Stadt Bad Rappenau

Bebauungsplan

"Gewerbegebiet Buchäcker IV"

Synopse

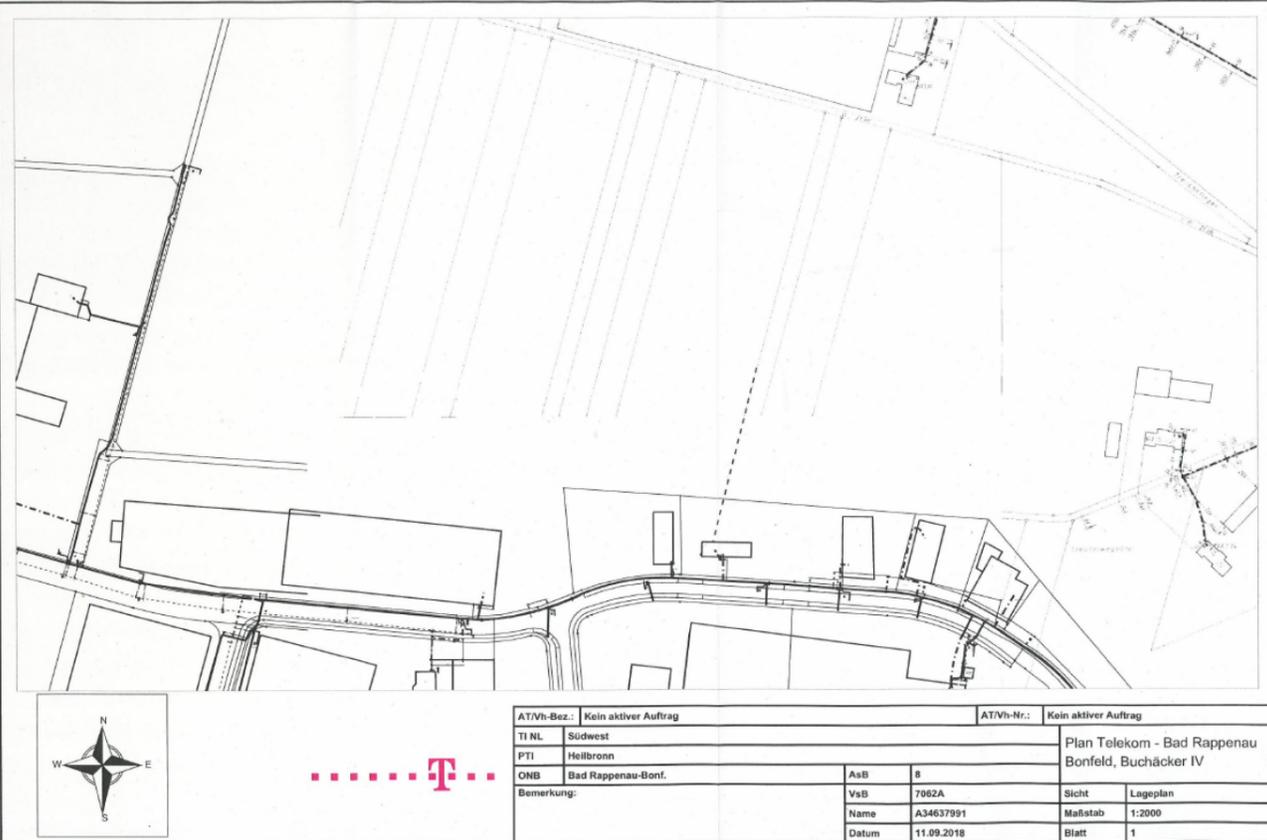
Nr.	TÖB	Anregung	Stellungnahme der Verwaltung	Beschlussvorschlag	Beschluss
		<p>Die eingetragenen Trassen dienen nur zur G R O B O R I E N T I E R U N G. Zur genauen Lagefestlegung sind im Beisein von autorisiertem BWV-Personal SUCHSCHLITZE auszuliegen. Die Haftung für unrichtige Planeinträge ist ausgeschlossen. Der Plan - auch auszugsweise - darf nur für den angegebenen Zweck verwendet werden. Eine Weitergabe an Dritte ist untersagt.</p> <p>ACHTUNG 6-10m Schutzstreifen Hochdruckleitung (Wasser) + Datenkabel in unterschiedlichen Verlegetiefen</p> <p>Zweckverband Bodensee-Wasserversorgung Bodensee-Wasserversorgung Flurkarte FL3 FL Zabergäu-Hardhof GIS Übersichtskarte</p>	<p>Wird zur Kenntnis genommen.</p>	<p>Wird zur Kenntnis genommen.</p>	
<p>4</p>	<p>IHK Heilbronn-</p>		<p>Wird zur Kenntnis genommen.</p>	<p>Wird zur Kenntnis genommen.</p>	
	<p>Nach Prüfung dieser Unterlagen begrüßt es die IHK Heilbronn-Franken, wenn für bestehende oder</p>		<p>Wird zur Kenntnis genommen.</p>	<p>Wird zur Kenntnis-</p>

<table><tr> <td>AT/Vh-Bez.:</td> <td colspan="2">Kein aktiver Auftrag</td> <td>AT/Vh-Nr.:</td> <td colspan="2">Kein aktiver Auftrag</td> </tr><tr> <td>TI NL</td> <td colspan="2">Südwest</td> <td colspan="3">Plan Telekom - Bad Rappenau</td> </tr></table>

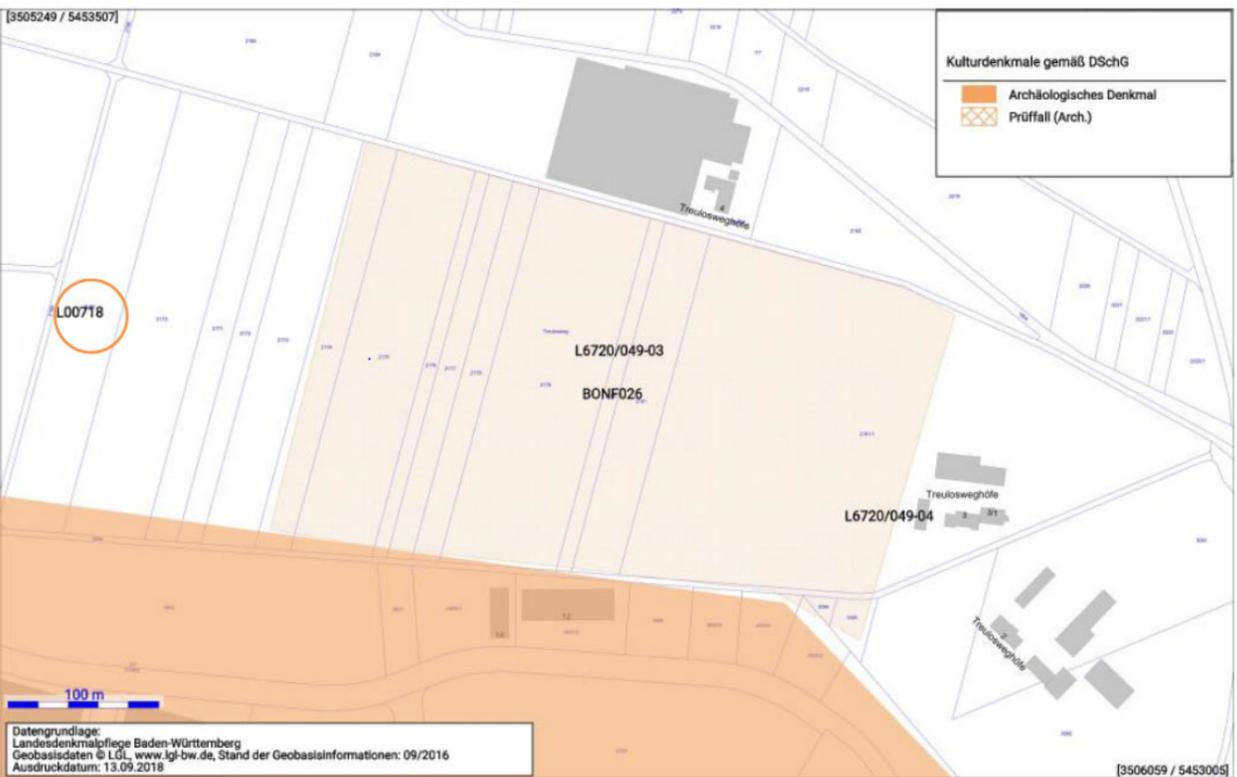
Nr.	TÖB	Anregung	Stellungnahme der Verwaltung	Beschlussvorschlag	Beschluss
	Franken Schreiben vom 28.08.2018	ansiedlungswillige Unternehmen Entwicklungsmöglichkeiten geschaffen und die planungsrechtlichen Festsetzungen aktualisiert werden. Sonstige Bedenken und Anregungen zu o. g. Bebauungsplan liegen uns zurzeit nicht vor.		nis genommen.	
5	Unitymedia Schreiben vom 05.09.2018	Gegen die o. a. Planung haben wir keine Einwände. Eigene Arbeiten oder Mitverlegungen sind nicht geplant.	Wird zur Kenntnis genommen.	Wird zur Kenntnis genommen.	
6	Telekom Schreiben vom 11.09.2018	<p>Die Telekom Deutschland GmbH (nachfolgend Telekom genannt) - als Netzeigentümerin und Nutzungsberechtigte i. S. v. § 68 Abs. 1 TKG - hat die Deutsche Telekom Technik GmbH beauftragt und bevollmächtigt, alle Rechte und Pflichten der Wegesicherung wahrzunehmen sowie alle Planverfahren Dritter entgegenzunehmen und dementsprechend die erforderlichen Stellungnahmen abzugeben. Zu der o. g. Planung nehmen wir wie folgt Stellung:</p> <p>Im Planbereich befinden sich noch keine Telekommunikationslinien der Telekom. Siehe Anlage zur Versorgung des neuen Baugebietes mit Telekommunikationsinfrastruktur durch die Telekom ist die Verlegung neuer Telekommunikationslinien im Plangebiet und außerhalb des Plangebiets erforderlich. Eine Versorgung des Gewerbegebietes mit Telekommunikationsinfrastruktur in unterirdischer Bauweise ist aus wirtschaftlichen Gründen nur bei Ausnutzung aller Vorteile einer koordinierten Erschließung sowie einer ausreichenden Planungssicherheit möglich. In allen Straßen bzw. Gehwegen sind daher geeignete und ausreichende Trassen für die Unterbringung der Telekommunikationslinien der Telekom vorzusehen. Für den rechtzeitigen Ausbau des Telekommunikationsnetzes sowie die Koordinierung mit dem Straßenbau und den Baumaßnahmen der anderen Leitungsträger ist es notwendig, dass Beginn und Ablauf der Erschließungsmaßnahmen im Bebauungsplangebiet der Deutschen Telekom Technik GmbH unter der im Briefkopf genannten Adresse so früh wie möglich, mindestens 3 Monate vor Baubeginn, schriftlich angezeigt werden.</p> <p>Wir bitten Sie weiterhin auch in Ihrer Ausschreibung ausdrücklich darauf hinzuweisen, dass Telekom an der Ausschreibung nicht teilnimmt, jedoch bestrebt ist mit der Firma, die den Zuschlag erhalten hat, eigene Verhandlungen zu führen. Nach erfolgter Vergabe bitten wir Sie um Bekanntgabe der von Ihnen beauftragten Tiefbaufirma. Zur Vereinfachung der Koordinierung ist Telekom bestrebt, die vor Ort eingesetzte Firma mit der Durchführung der notwendigen eigenen Arbeiten zu beauftragen.</p> <p>Rein vorsorglich und lediglich der guten Ordnung halber, weisen wir darauf hin, dass unsere Verhandlungen mit der Firma erfolglos verlaufen-, von Ihrer Seite gemeinsam abgestimmte Bauzeitenfenster zur Verlegung der Telekommunikationslinie, während der Erschließungsmaßnahme einzuplanen sind. Diese werden in den Koordinierungsgesprächen festzulegen sein. Die Bekanntgabe der beauftragten Tiefbaufirma möchten Sie bitte an die im Absender genannte Adresse richten.</p> <p>Bei der Bauausführung ist darauf zu achten, dass Beschädigungen der vorhandenen Telekommunikationslinien vermieden werden und aus betrieblichen Gründen (z.B. im Falle von Störungen) der ungehinderte Zugang zu den Telekommunikationslinien jederzeit möglich ist. Insbesondere müssen Abdeckungen von Abzweigkästen und Kabelschächten sowie oberirdische Gehäuse soweit frei gehalten werden, dass sie gefahrlos geöffnet und ggf. mit Kabelziehfahrzeugen angefahren werden können. Es ist deshalb erforderlich, dass sich die Bauausführenden vor Beginn der Arbeiten über die Lage der zum Zeitpunkt der Bauausführung vorhandenen Telekommunikationslinien der Telekom informieren. Die Kabelschutzanweisung der Telekom ist zu beachten.</p>	Wird zur Kenntnis genommen.	Wird zur Kenntnis genommen.

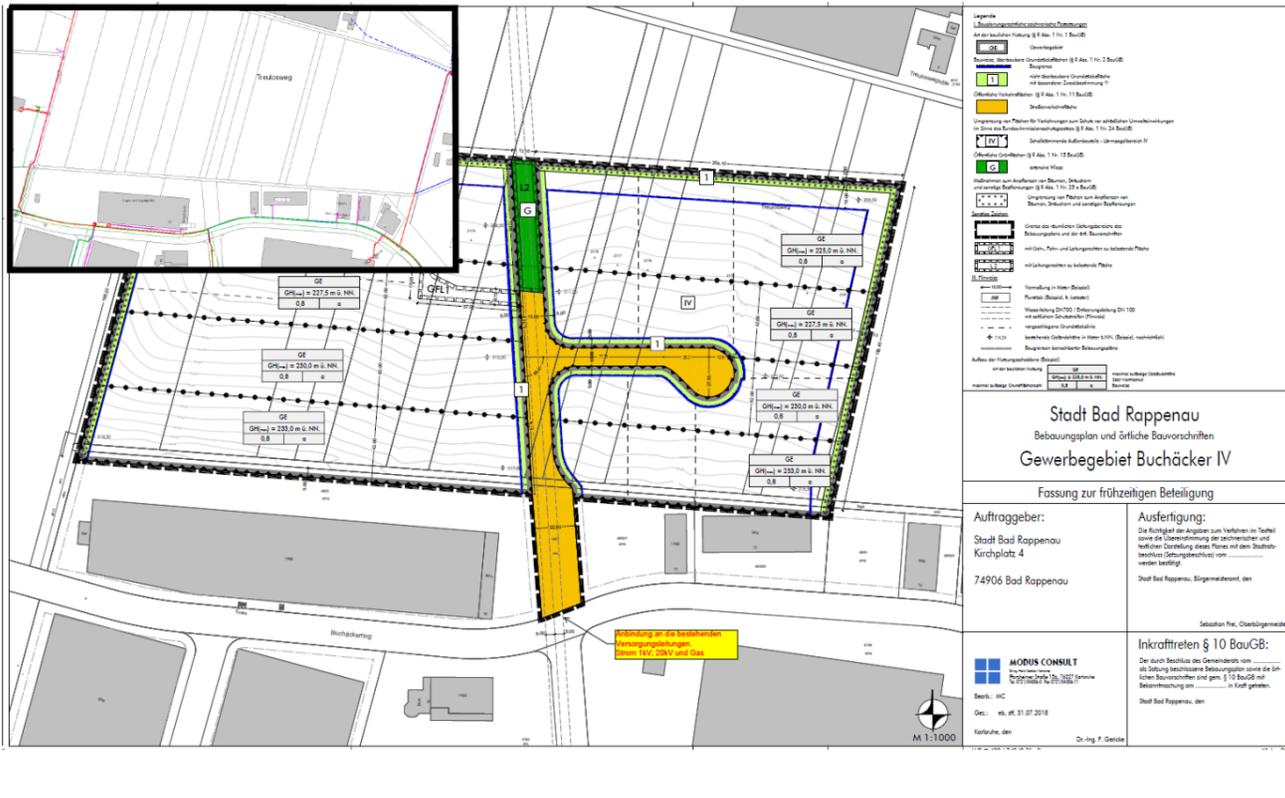
<p>Geotopschutz</p> <p>Im Bereich der Planfläche sind Belange des geowissenschaftlichen Naturschutzes nicht tangiert.</p>	<p>Wird zur Kenntnis genommen.</p>	<p>Wird zur Kenntnis genommen.</p>	
		<p>Allgemeine Hinweise</p> <p>Die lokalen geologischen Untergrundverhältnisse können dem bestehenden Geologischen Kartenwerk, eine Übersicht über die am LGRB vorhandenen Bohrdaten der Homepage des LGRB (http://www.lgrb-bw.de) entnommen werden.</p> <p>Des Weiteren verweisen wir auf unser Geotop-Kataster, welches im Internet unter der Adresse http://lgrb-bw.de/geotourismus/geotope (Anwendung LGRB-Mapserver Geotop-Kataster) abgerufen werden kann.</p>	<p>Ein Hinweis ist dem Bebauungsplan beigefügt worden.</p>	<p>Wird zur Kenntnis genommen.</p>	
11	<p>Regionalverband Heilbronn-Franken</p> <p>Schreiben vom 25.09.2018</p>	<p>Wir kommen mit Blick auf den geltenden Regionalplan Heilbronn-Franken 2020 sowie auf das 29.06.2018 von der Verbandsversammlung beschlossene Regionale Gewerbeflächenentwicklungskonzept Heilbronn-Franken 2030 hierbei zu folgender Einschätzung.</p> <p>Da das Plangebiet innerhalb des in der Raumnutzungskarte ausgewiesenen Schwerpunkts für Industrie, Gewerbe und Dienstleistungseinrichtungen (IGD) Bad Rappenau -Buchäcker nach Plansatz 2.4.3.1 liegt und der von der Planung betroffene Teilbereich des Schwerpunkts auch im Regionalen Gewerbeflächenentwicklungskonzept weiterhin enthalten ist, entspricht die Planung den Zielen der Raumordnung.</p> <p>Das Regionale Gewerbeflächenentwicklungskonzept sieht eine Rücknahme der bestehenden gebietsscharfen Abgrenzung am nördlichen Rand des IGD vor. Die geplante Grenze verläuft in etwa auf Höhe der nordöstlichen Ecke des Geltungsbereichs, verläuft jedoch parallel zum Treschklinger Bach.</p>	<p>Wird zur Kenntnis genommen.</p>	<p>Wird zur Kenntnis genommen.</p>
